RESOLUCIÓN No.

POR MEDIO DE LA CUAL SE IMPONE UNA MEDIDA PREVENTIVA Y SE ADOPTAN OTRAS DETERMINACIONES

Que, en atención a las actividades de control y seguimiento, funcionarios de esta Corporación procedieron a realizar visita al predio de interés el día 03 de marzo de 2022, de lo cual emanó el **Informe técnico de control y seguimiento No. IT-01751 del 17 de marzo de 2022**, dentro del cual se consignó lo siguiente:

Foto 1. Tanque séptico de 10.000L, instalado en el predio con FMI: 018-24289.

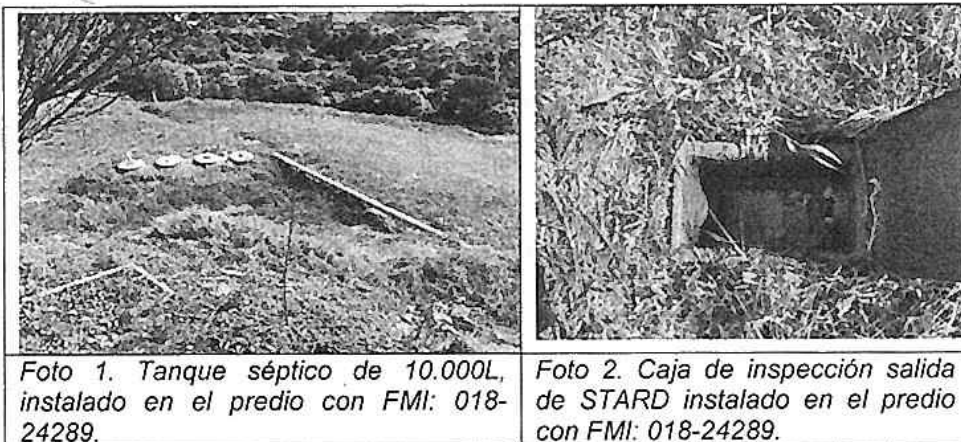
- En el momento de la visita se apreció que no se ha instalado la PTARD definitiva, mencionada y aprobada en la **Resolución número 134-0227-2019 del 6 de agosto del 2010**, por medio de la cual se otorgó un permiso de vertimientos, toda vez que la empresa **SUMAPAZ MED S.A.S.**, tiene las actividades suspendidas desde la emergencia sanitaria por COVID 19 y aún no se tiene conocimiento de cuando se retomará.
- Durante el recorrido se encontró que el sistema de tratamiento de aguas residuales domésticas instalado, corresponde al STARD provisional mencionado en la **Resolución**

número 134-0227-2019 del 6 de agosto del 2019 que otorga el permiso de vertimientos a la empresa **SUMAPAZ MED S.A.S.**, dicho sistema está conformado por una unidad de pretratamiento (trampa grasa) con una capacidad de 500Litros, una unidad de tratamiento primario compuesta por un tanque séptico integrado en fibra de vidrio con un volumen de 10.000L, que posee en su interior dos cámaras de retención + sedimentación y la última un Filtro Anaerobio de Flujo Ascendente F.A.F.A, el sistema posee una caja de inspección a la salida, descargando el efluente a campo de infiltración, según la información aportada por el señor **ADRIAN GIRALDO SOTO**. (ver foto 1 y 2).

- Aunado a lo anterior es importante anotar que el sistema de tratamiento de aguas residuales domésticas provisional cumple con las especificaciones técnicas aprobadas en la **Resolución No.134-0227-2019 del 6 de agosto del 2019, artículo primero**, toda vez que en ella se aprobó el mismo, pero en campo informaron que el efluente descarga a campo de infiltración y según la mencionada resolución este fue aprobado para descargar a fuente hídrica.

- Ajustar el sistema de tratamiento de aguas residuales domésticas de acuerdo con lo establecido en la **Resolución No. 134-0255-2019 del 30 de agosto del 2019**, en su artículo primero, definiendo cuál de los sistemas de tratamiento será el definitivo.

- Ejecutar las acciones necesarias y suficientes para que el vertimiento se realice en las condiciones aprobadas, pues este se aprobó para descargar a fuente hídrica y durante la visita técnica se informó que este se encontraba descargando a campo de infiltración. En caso de que se desee cambiar el sitio de descarga, se deberá solicitar la modificación del permiso donde se aclare el punto de descarga y entregar a CORNARE la documentación faltante, para cumplir con DECRETO 050/2018, artículo 6, el cual modifica el artículo 2.2.3.3.4.9., del Decreto 1076 de 2015.
